**A la Delegación de Agricultura, Pesca, y Desarrollo Sostenible  
de la Junta de Andalucía en Almería  
C/ Hermanos Machado, nº 4 , en 04004 Almería**

**Don/ Doña.....  
con DNI n.º....., y efectos de notificaciones en  
.....  
comparezco, como propietaria/o de la parcela catastral  
polígono....., parcela..... en la provincia.....  
a realizar las siguientes alegación al proyecto de la empresa REE.S.A.U.,  
“Proyecto de aumento de capacidad de transporte de la línea a 220kV  
Berja – Órgiva - Benahadux” referencia AAU/SC/001/19 y expuesto para  
la consulta publica en el Boletín Oficial de la Junta de Andalucía Número  
129.**

( fotos de catas y obras en diferentes apoyos /T1º- T5) de la línea que ya se están realizando)

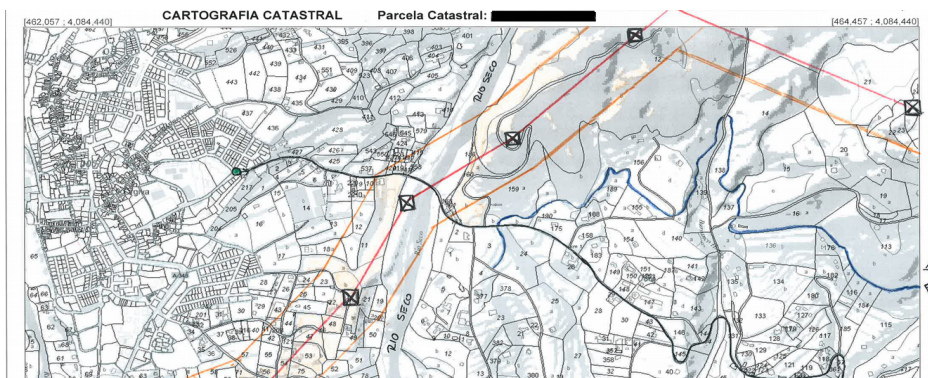
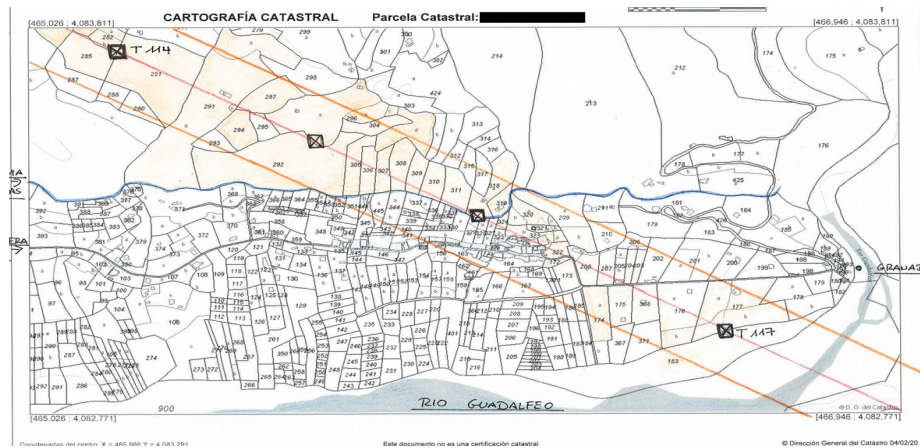
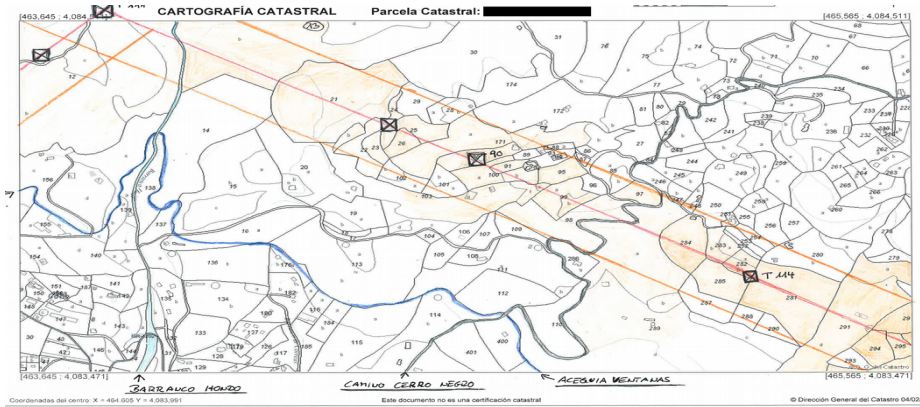
**Además alego que no me parece aceptable que REE únicamente reconoce y estudia impactos, afecciones y cambios causados por los trabajos a realizar en las zonas de las 25 torres que se pretenden elevar, si en realidad prevean “catas” en TODAS cimentaciones de TODAS 193 torres de la línea para verificar su estado y, en caso de ser necesario, reforzar su bases añadiendo hasta varios m3 de hormigón en cada pata, aumentando su superficie por varios m2.**

**Esas actuaciones van a causar obra mayor que hace obligatorio el paso con maquinaria pesada por accesos que en su mayoría no son aptos ni adaptados, y que hacen necesario de realizar mayores trabajos de movimiento de tierra, poda y arranque de vegetación, volviendo a abrir esos accesos.**

**Esos trabajos de cata y refuerzo de cimentaciones y de trabajos adicionales para obtener esos accesos ni son estudiados para el EdIA ni cuantificados en el proyecto técnico, por ello afectarán negativamente propiedad privada, hábitas y especies protegidos en todo el recorrido de 110 km de la línea. REE no puede argumentar de que estos trabajos se hacen sobre caminos existentes y utilizados para el mantenimiento y control anual, si en realidad ese mantenimiento únicamente se realice con vehículos de 4x4 ligero, y sobre terrenos donde con anterioridad, obligado por la autorización ambiental otorgada, ha procedido a la restauración de los terrenos, a la eliminación de accesos, y a la re-naturalización sobre todo en el monte público y en los espacios protegidos:**

**incremento en la ocupación del suelo de 3,7 m<sup>2</sup> en cada una de las patas, unicamente en aquellos apoyos en los que se obtengan resultados negativos en las catas de obra. No se están valorando los impactos (ni los costes reales) de esos trabajos en los espacios protegidos y de monte público, ni en las parcelas de particulares.**

**La necesidad de llegar a todas las 198 torres afectadas para realizar catas y de realizar obras de refuerzo aumenta de forma significativa los metros de accesos en realizar, y dado de que se deben al proyecto de repotenciación y sus modificaciones implicadas deben de incluirse en el EdIA, y no se pueden derivar al mantenimiento de la linea existente.**
